## Geluidshinder bij GDB1363 en GDB1431

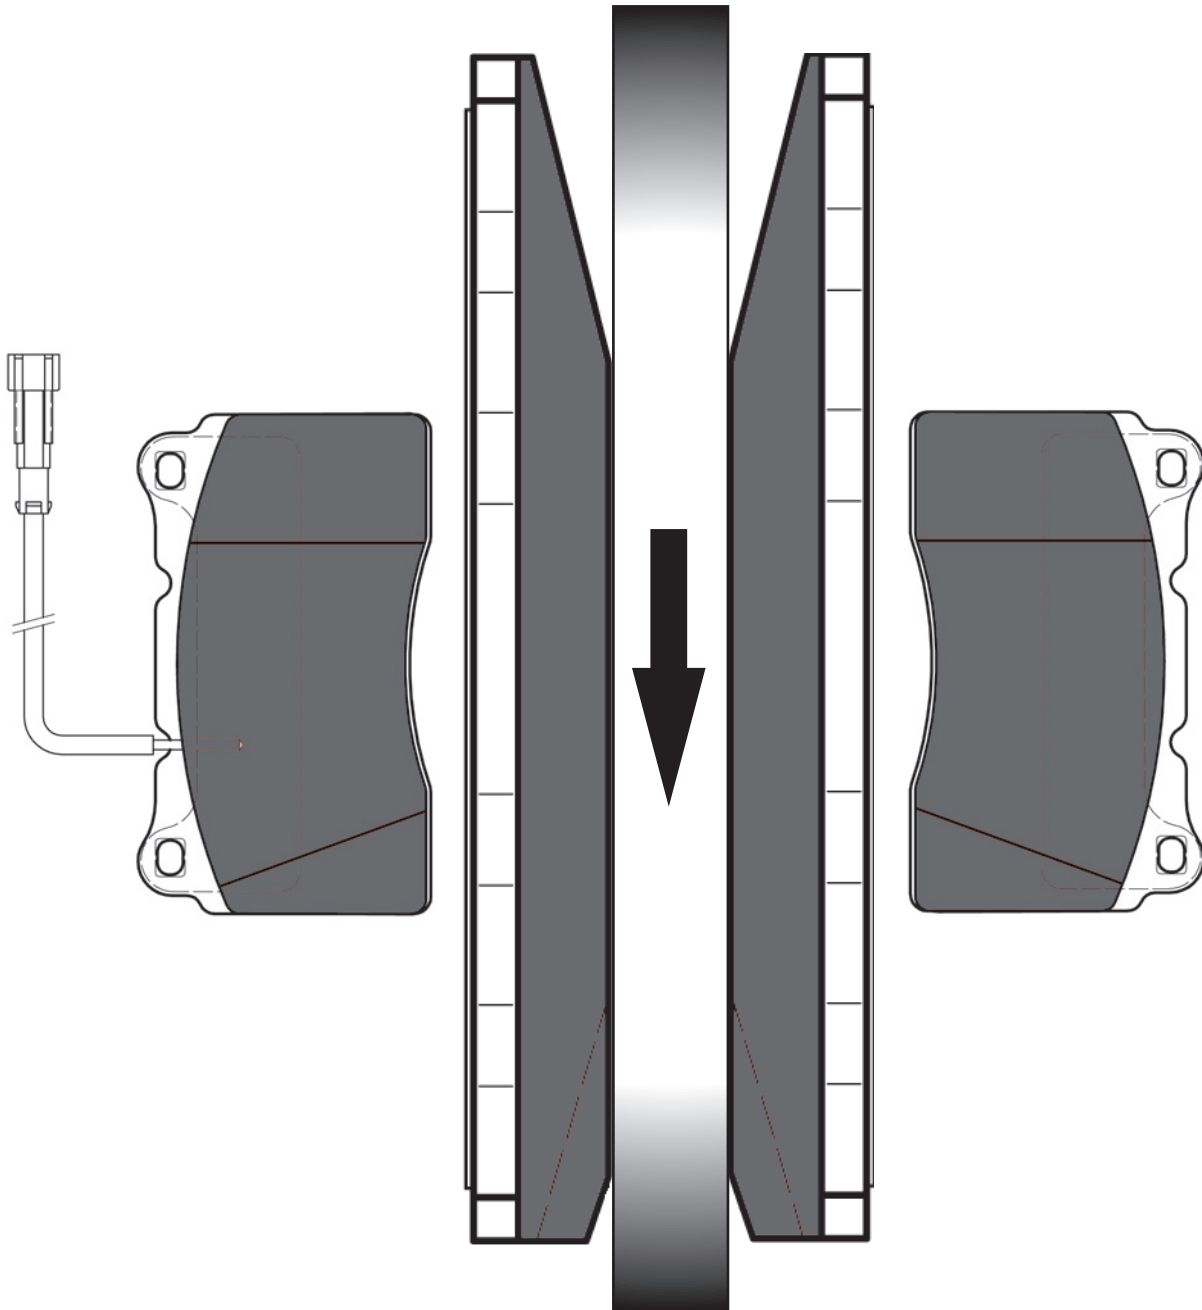
GDB1363 en GDB1431 zijn schuin afgekant aan een zijde. Dit is om de geluidshinder tot het minimum te beperken. De pijl geeft de voorwaartse rotatie van de schijf aan. Indien de remblokken niet geplaatst worden zoals hierboven getoond, zal geluidshinder optreden. Om een correcte plaatsing in de toekomst te garanderen, zal TRW pijlen afdrukken op de achterste plaat.
